改善箇所説明図

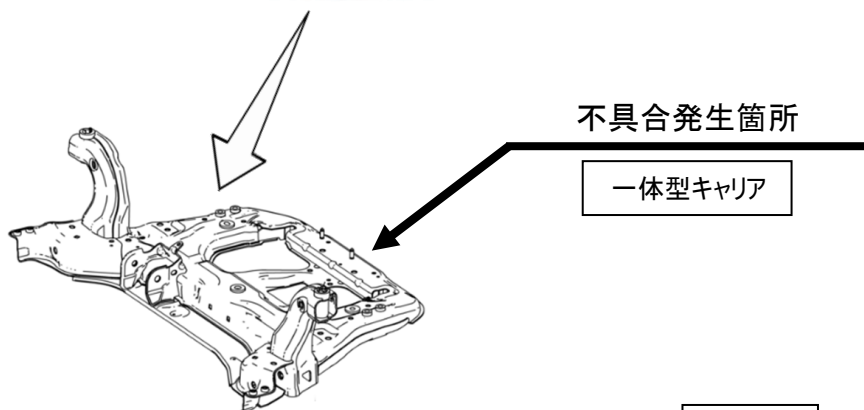
フロントアクスルの一体型キャリアにおいて、防錆処理が不適切なため腐食に対する耐用年数が低いものがある。そのため、年数が経過すると強度が低下することで部分的な破損が発生し、最悪の場合、操舵が不能になるおそれがある。

全車両、一体型キャリアの錆を点検する。錆が基準よりも生じている場合は一体型キャリアを交換し、基準以下の場合、防錆剤を塗布する。
